改善箇所説明図

改善の内容

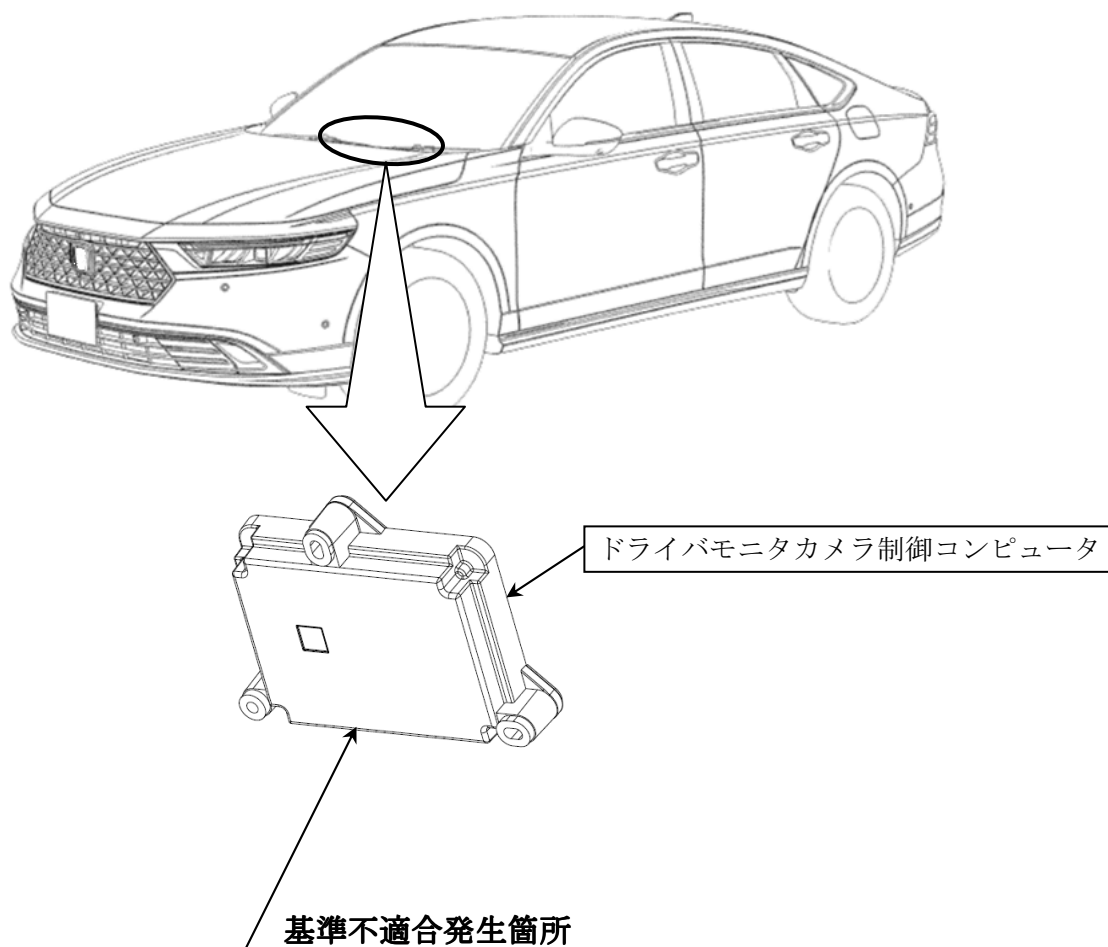
全方位安全運転支援システム装備車において、ドライバモニタカメラ制御コンピュータの制御プログラムが不適切なため、外部診断機でのプログラム更新または故障コードクリア後に演算処理が終了しないことがある。そのため、過大な待機電流が流れ続け、車両を使用せずに長期間駐車した場合、バッテリーが上がり、パワーシステムが起動できなくなるおそれがある。なお、外部診断機でのプログラム更新後は、パワーシステム起動時にドライバモニタカメラが起動せず、システム故障時にブレーキ警告灯等が不点灯となり、保安基準に適合しない。

全車両、ドライバモニタカメラ制御コンピュータを対策プログラムへ書き換える。

注： は書き換え部品を示す。

識別：車台番号打刻の下一桁目上部に黄色ペイントを塗布する。
